## DEMANDE DE PROPOSITION (DDP)

Aménagement d'aires de collaboration à l'Agence spatiale canadienne

**Référence:** Dossier ASC n°. 9F030-22-0117

Development of collaborative areas at the Canadian Space Agency

**Q5. Concernant le plan A051 plan clé : / Concerning plan A051 key plan :**

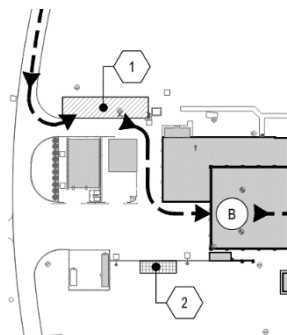
- Il y a combien de places de stationnement dans la zone prévue à cet effet? / How many parking spaces are there in the designated area?

- Est-ce que le quai de chargement est situé au point B? Il y a-t-il des restrictions quant à la dimension des camions de livraison? / Is the loading dock located at point B? Are there any restrictions on the size of the delivery trucks?

- Est-ce qu'au point 2 "Emplacement du conteneur à déchets pour les travaux" il y a suffisamment d'espace pour plusieurs conteneurs si vous désirez que l'on tri les déchets? / Is there enough space at the location point 2 "Location of the waste container for the works" for several containers if you want the waste to be sorted?

- Et est-ce autorisé? / And is that allowed?

**Réponse / Answer** : 5 places / places

**Réponse / Answer** : Oui, aucune restriction de dimension. / Yes, no restriction.

**Réponse / Answer** : Oui / Yes

**Réponse / Answer** : Oui / Yes

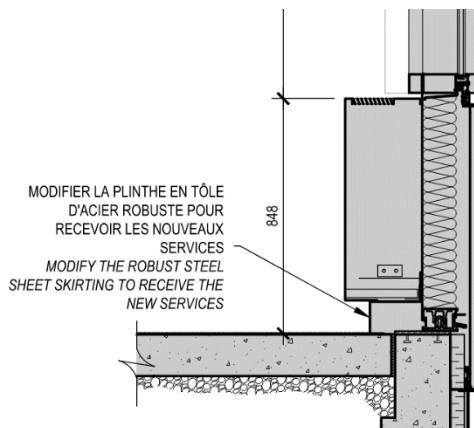
**Q13. Dans la section de devis «produits spéciaux et accessoires». Je ne vois pas où il faut fournir et installer les couvercles pour murs-rideaux. Est-ce une erreur? Référence document [2020-134-1020-1001-devis-arc-pour soumission.pdf \(buyandsell.gc.ca\)](#) / In the quote section "special products and accessories". I do not see where the curtain wall covers are to be supplied and installed. Is this an error? Reference document [2020-134-1020-1001-devis-arc-pour soumission.pdf \(buyandsell.gc.ca\)](#)**

**Réponse / Answer :** Voir addenda no.1. / See Addendum no. 1

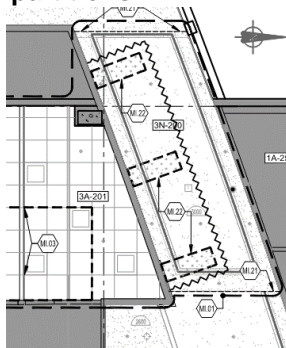
**Q16. Question "exclusif" : Concernant les cloisons temporaires, est-ce que c'est suffisant de mettre une bâche en plastique plancher-plafond afin d'éviter la propagation de poussière ou désirez-vous des cloisons temporaires plus robuste? / Regarding the temporary partitions, is it enough to install a plastic sheet floor-ceiling to avoid the propagation of dust or do you want more robust temporary partitions?**

**Réponse / Answer :** Comme indiqué au plan, certaines cloisons doivent être de type robuste incluant une porte et d'autre comme sur l'image ci-joint doivent être de type souple avec fermeture éclair. / As shown on the plan, some partitions must be sturdy type including a door and others, as shown in the attached picture, must be of the flexible type with a zipper.

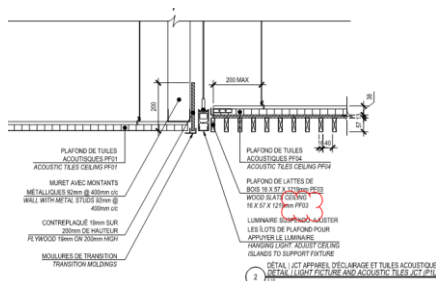
**Q22. Sur le plan A551, le détail 6 est manquant. / On plan A551, detail 6 is missing**

**Réponse / Answer :** Voir Addenda no.1 / See Addendum no.1
